EN 13201-3:2003/AC

February 2007

Road lighting - Part 3: Calculation of performance

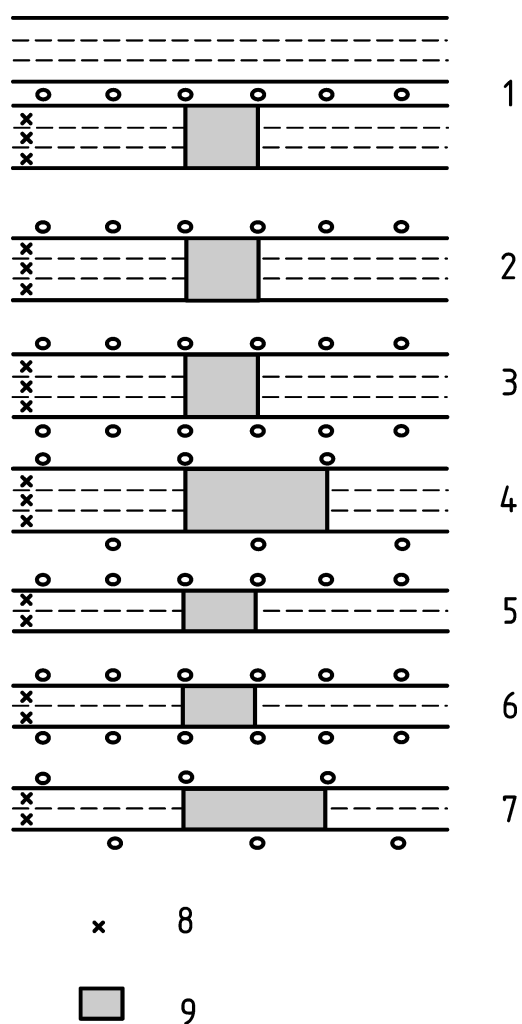
Replace Figure 11 by the following figure:

The following text has to be added after the Figure title:

In the case of multi-lane dual carriageways, as shown by the example in case 1 of Figure 11, the calculation field shall be the carriageway under consideration, but light from luminaires on both carriageways shall be taken into account.

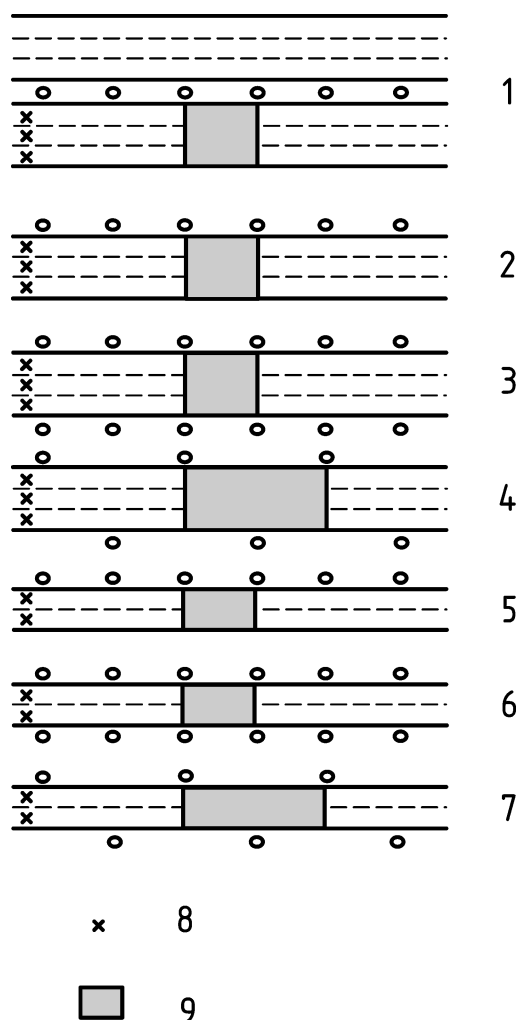
Remplacer la Figure 11 par la figure suivante:

Le texte suivant doit être ajouté après le titre de la Figure:

Dans le cas de double voies multiples de circulation, comme montré dans l'exemple 1 de la Figure 11, le champ de calcul doit être celui des voies de circulation considérées, mais la lumière des luminaires des deux voies de circulation doit être prise en compte.

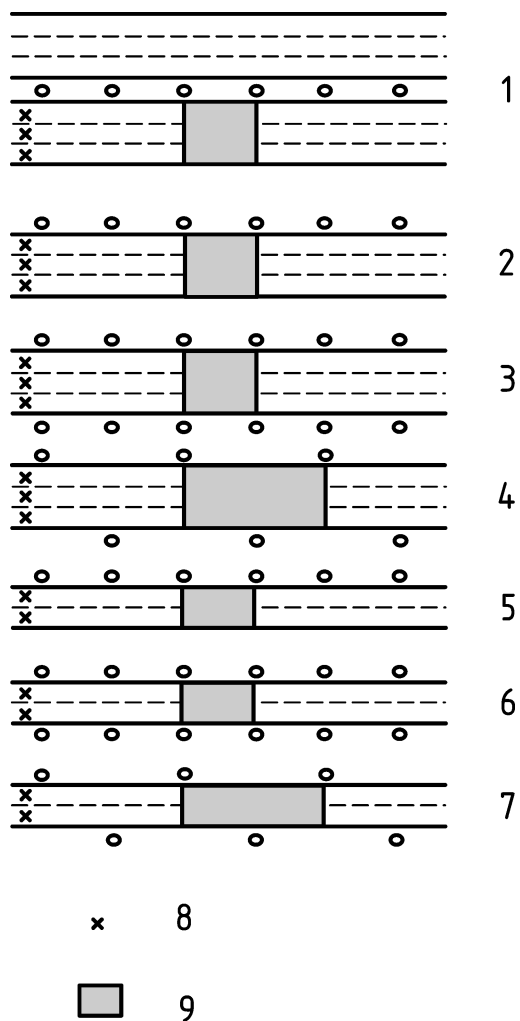
Bild 11 ist durch folgendes Bild zu ersetzen:

Der folgende Satz ist nach dem Bildtitel einzufügen:

Im Falle von mehrspurigen Straßen mit Mittelstreifen, wie im Beispielfall 1 von Bild 11 dargestellt, muss das Bewertungsfeld die in Betracht genommene Richtungsfahrbahn sein, wobei Licht von Leuchten beider Richtungsfahrbahnen zu berücksichtigen ist.
